[改善箇所説明図] ②

不具合発生箇所

改善内容

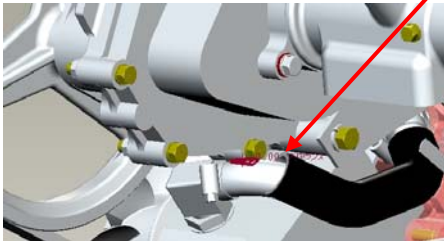
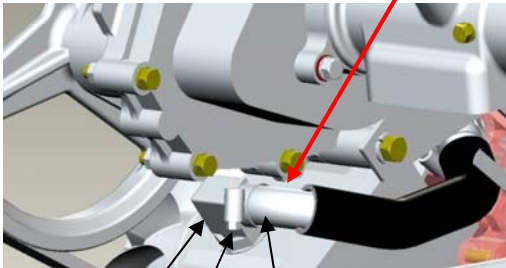
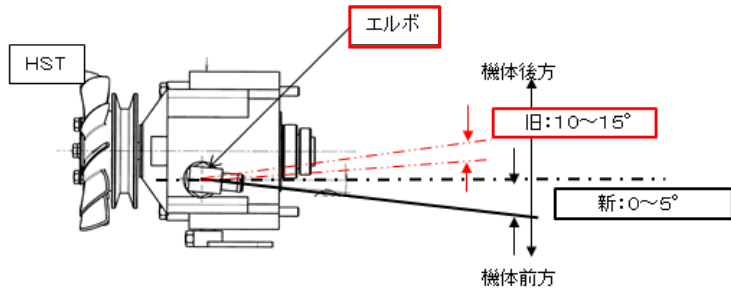
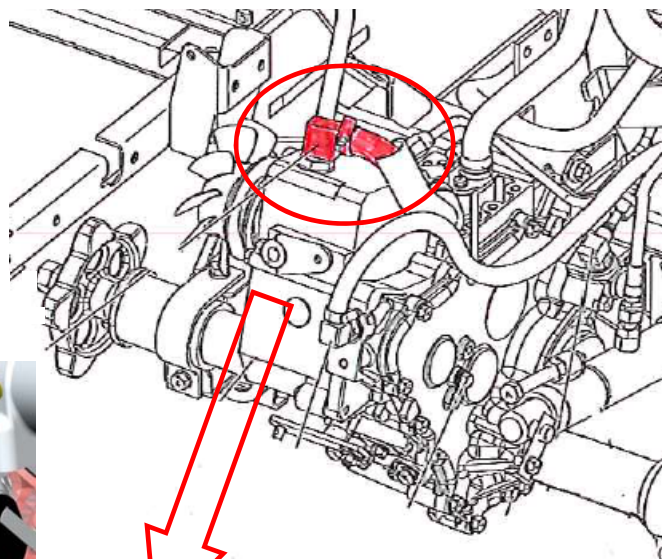
【改善前】 ホースとケース干涉

動力伝達装置において、HST(静油圧式無段変速機)ホースの取り付け角度の設計が不適切なため、ホース又はクランプがカウンターケースと接触するものがある。そのため、そのまま使用を続けると、機体振動によりホースに亀裂が発生し作動油が漏れ、最悪の場合、走行が不能となるおそれがある。

【改善後】 スキマ:5.6mm

エルボ
クランプ

全車両、ホースの取り付け角度を修正する。また、ホース又はクランプに損傷がある場合は新品に交換する。
